Vragenlijst m.b.t. beoogd defensie radar dossier te Herwijnen

Fig. 5. Bereik radar bij plaatsing op vliegbasis Gilze Rijen Fig. 6. Bereik radar bij plaatsing op Herwijnen

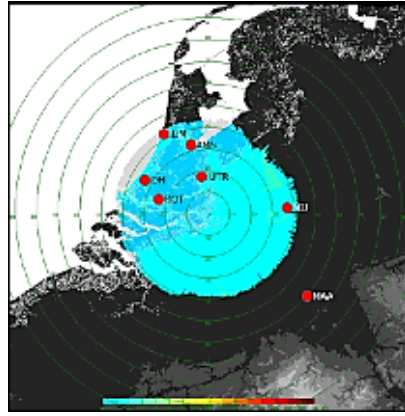
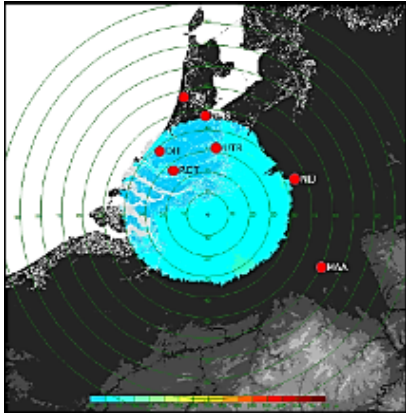
De radardekking vanaf (vliegbasis) Gilze-Rijen was weliswaar goed, maar op 1000 voet bleek de noordelijke Randstad niet te worden afgedekt. Locatie Gilze-Rijen wordt afgewezen op basis van een onderzoeksrapport uit 2012 met als argument in 2020 dat de noordelijke Randstad (Amsterdam) niet wordt afgedekt op 1000 foot. Vanaf Herwijnen wordt Amsterdam wel gezien.

Vanuit Gilze Rijen dient de radar 10 km verder te kunnen kijken (iedere cirkel is 10 km verder) dan de huidige antennehoogte van 25 meter, zodat een bereik ontstaat van een kleine 50 km vanaf Gilze Rijen. Een antennehoogte tussen 40 en 50 meter levert een goede dekking en dus echt geschikte alternatieve locatie op. Een acceptabele hoogte én op een militair terrein gelegen. Daar kan defensie zonder RCR de radar onmiddellijk zelf plaatsen. **Ik wil u dringend verzoeken deze alternatieve locatie opnieuw te onderzoeken!**

Vraag 32

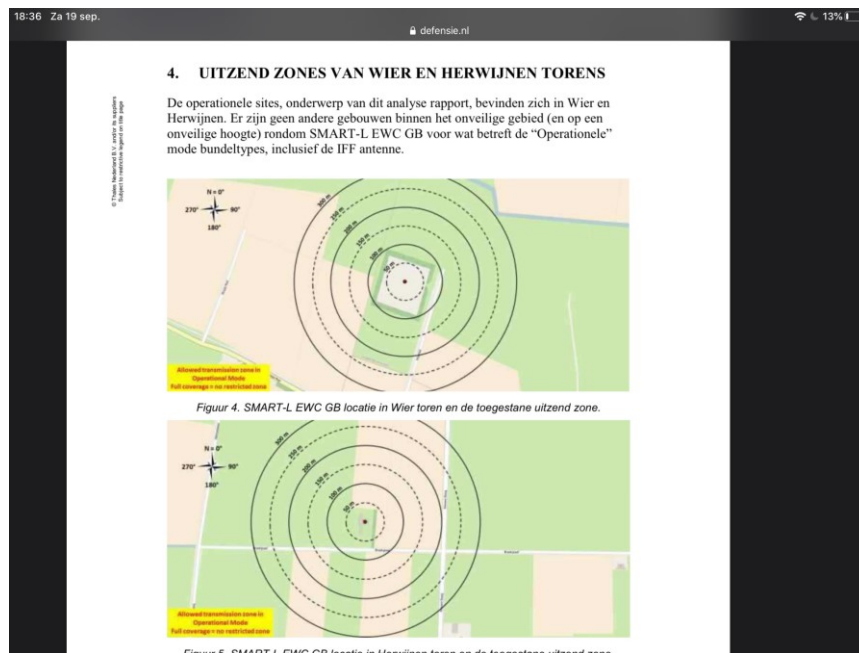
In tegenstelling tot Wier bevindt zich bij de locatie Herwijnen binnen de toegestane uitzendzones van 300 meter volgens opgave van Thales wel openbaar toegankelijke gebieden. Hoe worden deze openbaar toegankelijke gebieden op zelfs 200 meter en minder van de radar beschermd van radarstraling? Tevens bevindt zich de KNMI radar ook hier dicht in de buurt.
